江苏省建设工程消防设计审查验收 常见技术难点问题解答

江苏省住房和城乡建设厅
二〇二一年四月

为贯彻落实《建设工程消防设计审查验收管理暂行规定》（住房和城乡建设部令第 51 号），提高建设工程消防设计审查验收质量，江苏省住房和城乡建设厅向全省各级消防设计审查验收主管部门、施工图审查机构、工程参建各方等征集了建设工程消防设计审查验收中常见的技术难点问题，并组织专家进行研究解答，形成了《江苏省建设工程消防设计审查验收常见技术难点问题解答》。

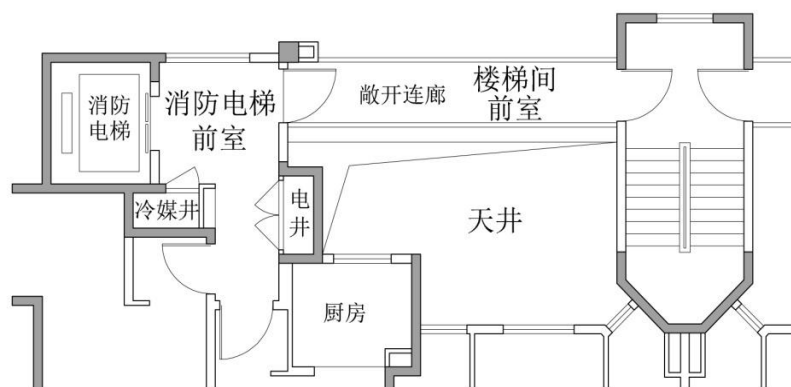
1) 据这条复函的意见,是不是指如果整层都作为避难区时,是不需要满足至少两个面靠外墙的要求的?

答:不需要整层都作为避难区,同时应按国家标准管理组建规字〔2018〕6号文的要求,满足至少两个面靠外墙的要求。

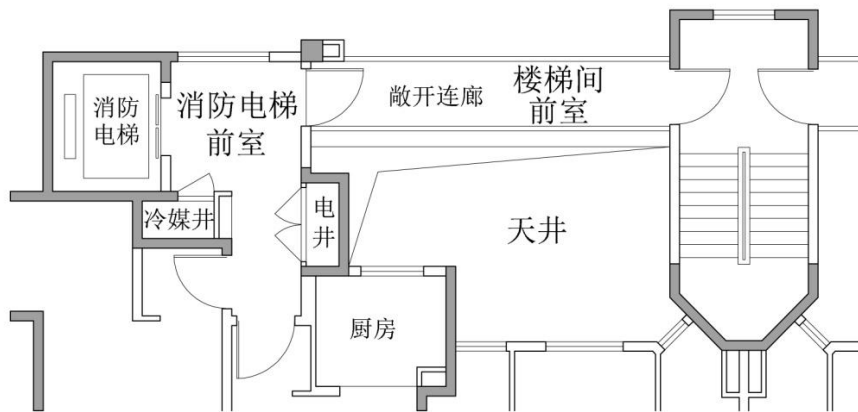
4、当一个建筑高度大于27m,但不大于54m的住宅单元(只设置了1个安全出口)与一个多层(建筑高度不大于27m)住宅单元组合建造时,需要各单元疏散楼梯通至屋面,且在多层住宅单元屋面设置连接较高单元疏散楼梯的疏散通道,或设置通向较高屋面的室外疏散楼梯吗?

答:规范中,多层住宅对楼梯出屋面无强制性要求;多层住宅与高层住宅单元组合建造时,不强制性要求多层住宅的楼梯出屋面,但组合建筑中高层住宅仅有一个单元时,高层住宅的屋顶应设置疏散场地,且满足《住宅设计标准》第8.7.6条文说明的疏散场地面积要求,户门采用乙级防火门。

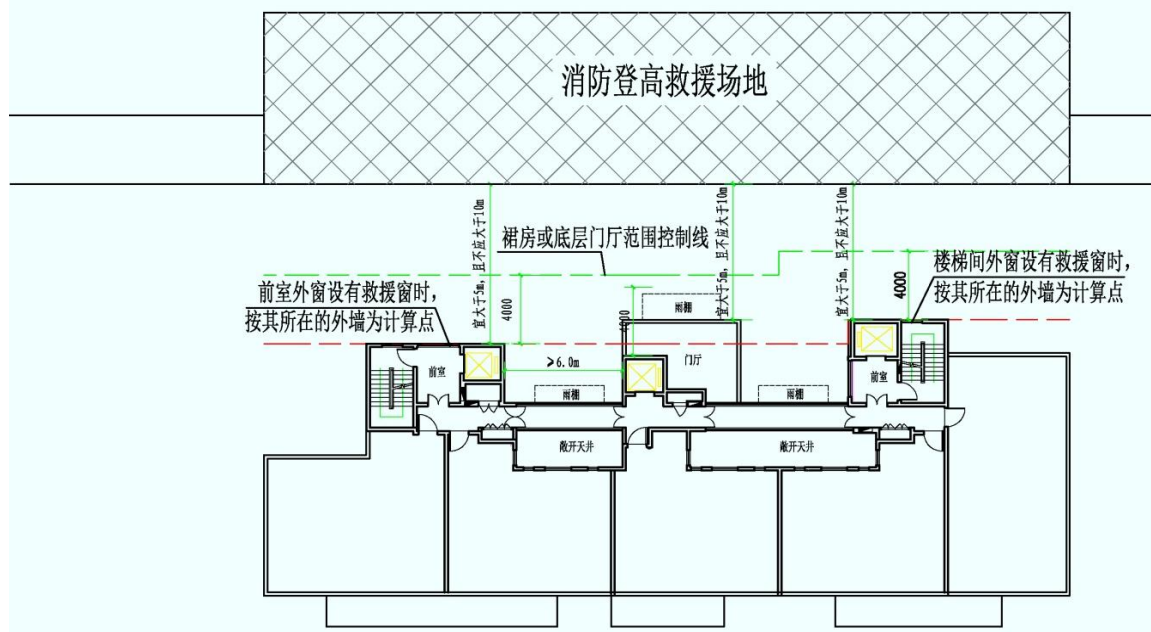
1、《住宅设计标准》DGJ32/J26-2017 第 8.6.3 条消防车登高场地范围内的裙房或底层门厅进深不应大于 4m，若住宅外轮廓有凹槽，4m 是从突出的楼梯间外墙计算还是从疏散连廊计算？凹槽中底层有突出高层的建筑是否影响消防扑救或救援？

答：裙房或底层门厅进深的起算边线应优先以设有消防救援窗能够满足消防救援的前室或楼梯间外墙为计算边线，消防救援窗应符合《建筑设计防火规范》的要求，该前室或楼梯间外窗应面向消防车登高操作场地。

当受条件限制，前室或楼梯间没有面向消防车登高操作场地的外窗，或该外窗不能满足消防救援窗的要求时，应以能够满足消防救援的外窗或外廊所在的外墙计算。当以外廊的外墙或敞开天井侧向前室窗外墙作为计算点时，凹进的敞开外廊宽度应不小于 10m（参考救援场地短边 10m 的要求），便于消防车进入和救援。（三种情况见下图）

前室和楼梯间外窗满足救援要求时的门厅和救援场地计算示意

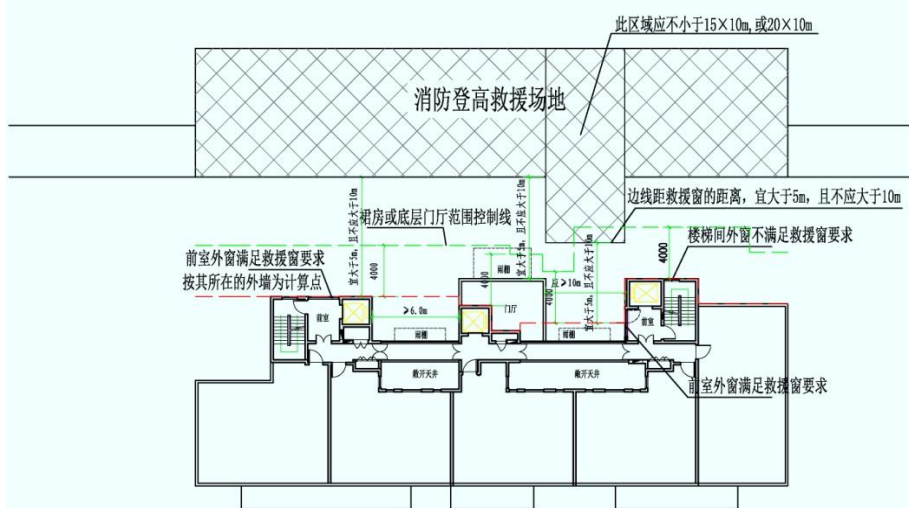
情况一：朝向消防登高救援场地的楼梯间或前室外窗满足救援窗要求

底层门厅及消防登高救援场地控制线按照楼梯间或前室外窗所在的外墙进行计算

前室外窗满足、楼梯间外窗不满足救援要求时的门厅和救援场地计算示意

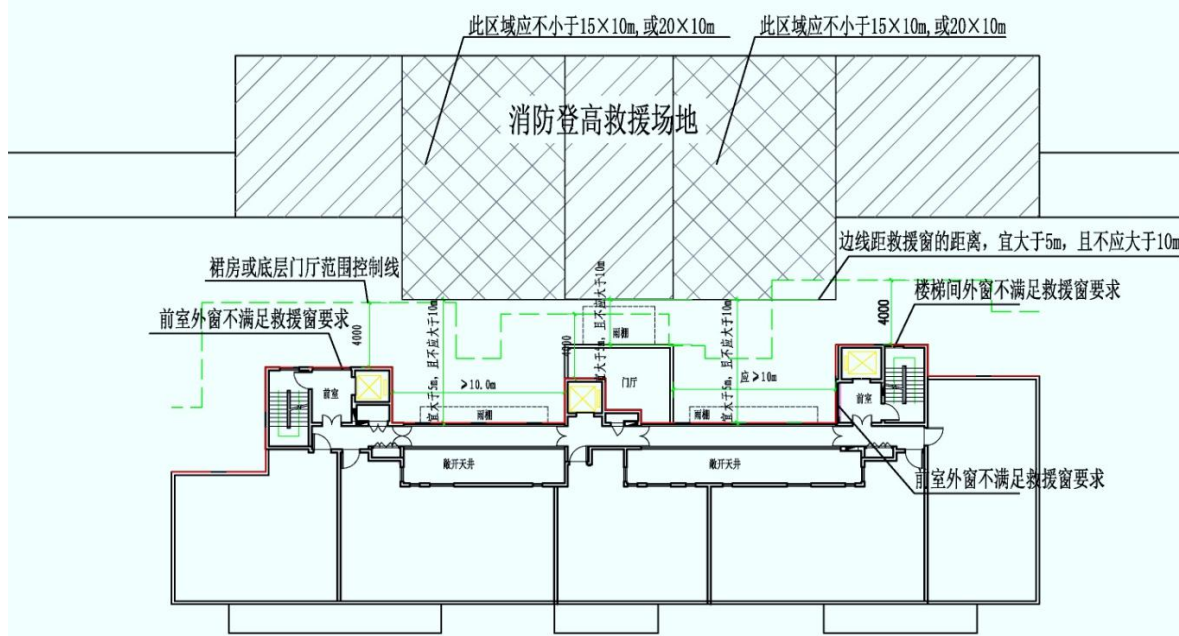
情况二：朝向消防登高救援场地的楼梯间外窗不满足救援窗要求，但侧向前室窗满足救援窗要求
底层门厅及消防登高救援场地控制线按照侧向前室外窗所在的外墙进行计算

前室和楼梯间外窗不满足救援要求时的门厅和救援场地计算示意

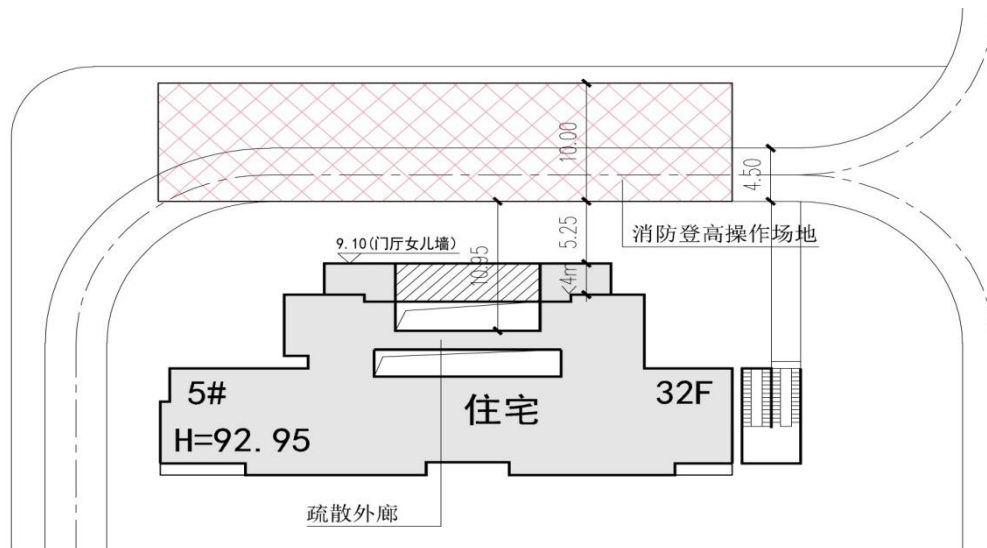
情况三：朝向消防登高救援场地的楼梯间、前室外窗均不满足救援窗要求
 底层门厅及消防登高救援场地控制线敞开外廊所在的外墙进行计算

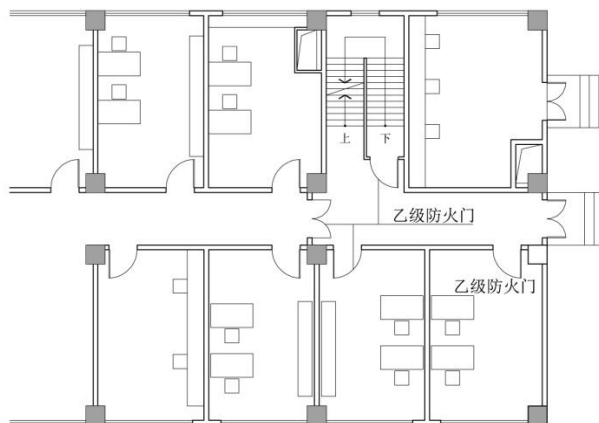
7、两栋楼各自疏散宽度都不足，中间用连廊相连（连廊无可燃物，也无疏散楼梯），通向连廊的门作为安全出口互相借用，符合要求吗？

答：不符合要求。

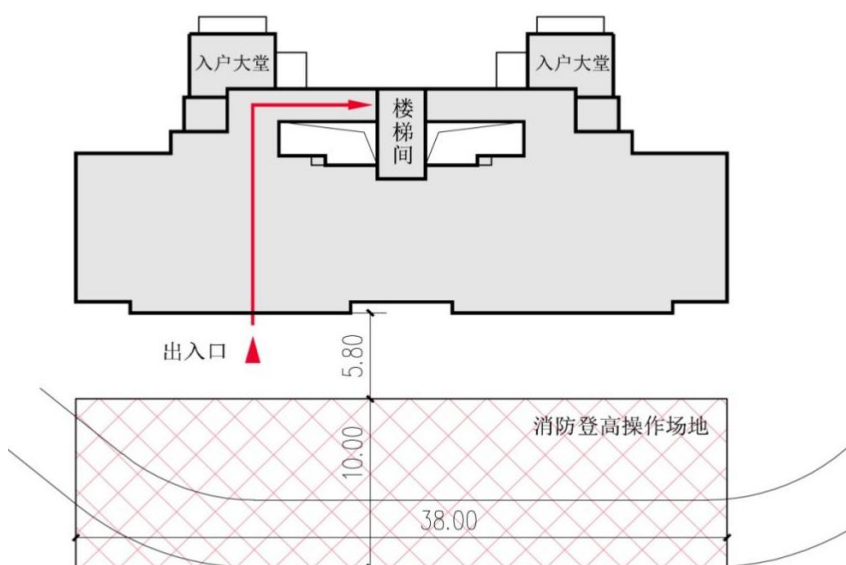
24、用于分隔地下总建筑面积大于 20000 m²商业的下沉式广场，当采用耐火完整性不小于 1h 的防火玻璃窗或防火卷帘等防止火灾水平蔓延的措施时，分隔后不同区域通向下沉式广场的开口最近边缘之间的水平距离是否不限？

答：为有效阻止火灾蔓延，分隔后不大于 20000 m²的不同区域通向下沉式广场的开口最近边缘的水平间距不应小于 13m，该 13m 必须采用满足耐火极限大于 1h 的实体外墙进行分隔；不大于 20000 m²的同一区域中不同防火分区外墙上开口之间的最小水平间距，可以按照 GB50016-2014（2018 年版）第 6.1.3、6.1.4 条的有关规定确定。

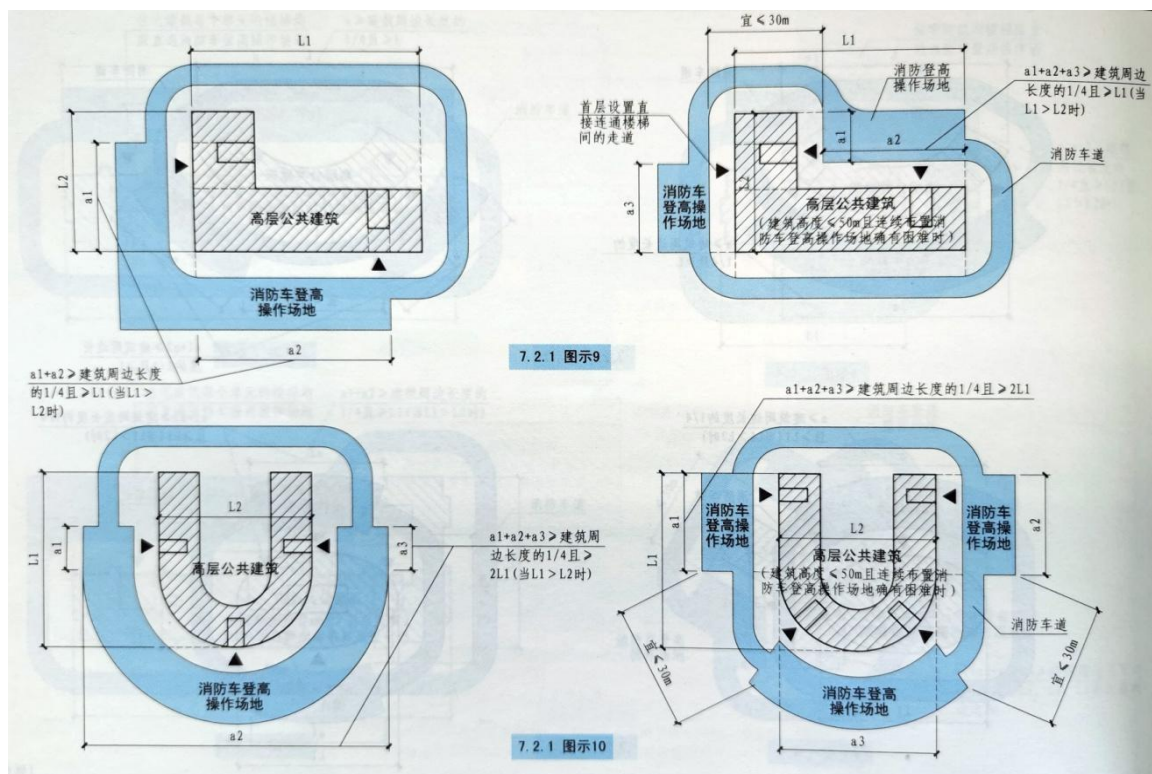
2、消防车登高操作场地是否必须设置在楼梯的立面侧？消防车登高操作场地在楼梯对应立面，如下图所示在底层设置通道是否符合要求？

答：消防车登高操作场地未要求一定设置在靠近楼梯间一侧，但直通疏散楼梯的通道入口应该直观、明显；图示消防车登高操作场地设置方式可行。

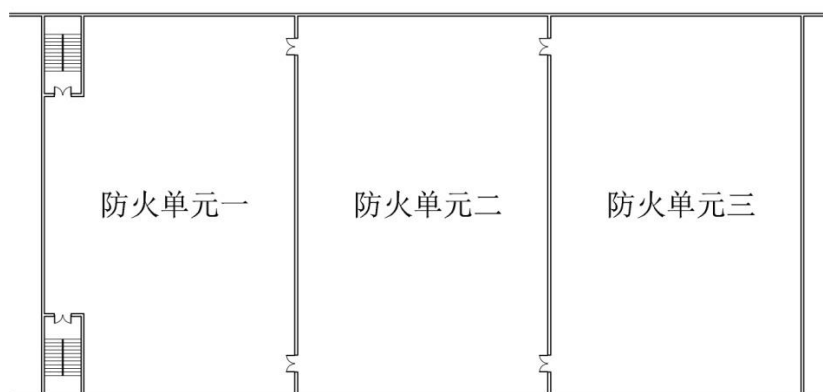
4、地下汽车库在防火分区内的防火单元划分时（电动汽车区域），各防火单元之间部分位置，以防火分隔水幕分隔。此时部分防火单元需经过此分隔通过其他防火单元（同一防火分区内）进行疏散。

（1）此种防火分隔措施规范无明确依据限定其与防火墙的等效性，望明确。

答：当采用防火分隔水幕时，应符合现行国家标准《自动喷水灭火系统设计规范》GB 50084 的有关规定，防火分隔水幕的火灾延续时间不应小于所设部位的防火墙耐火极限；人员不应通过防火分隔水幕进行疏散，存在安全隐患。

图 1

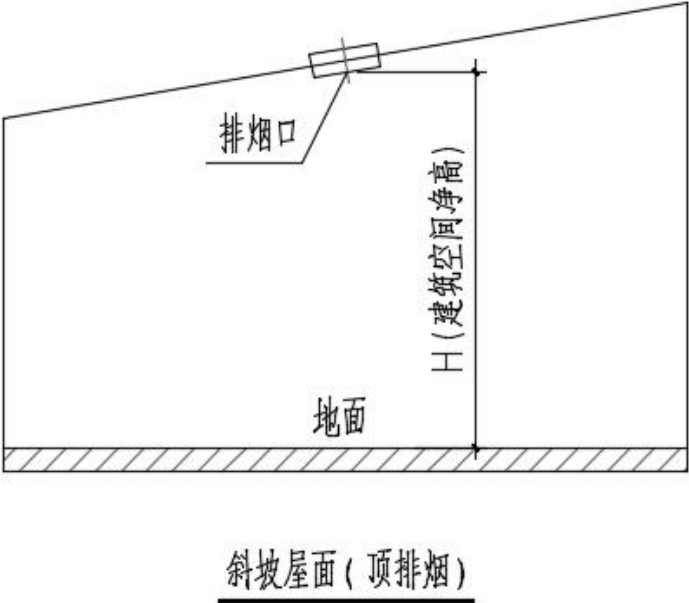
28、对于非平的吊顶（如坡顶，锯齿顶）或阶梯报告厅等场所的净高如何界定，是否可以给出图示？

答：（1）对于斜坡屋面或顶棚（包含人字形屋顶），当排烟窗（口）设置于斜坡屋面或顶棚时，建筑空间净高为排烟窗（口）中心距地面的高度（如图 1 所示）；当排烟窗（口）设置于侧墙时，建筑空间净高为檐口（或顶棚）最低点距地面的高度（如图 2 所示）。（2）
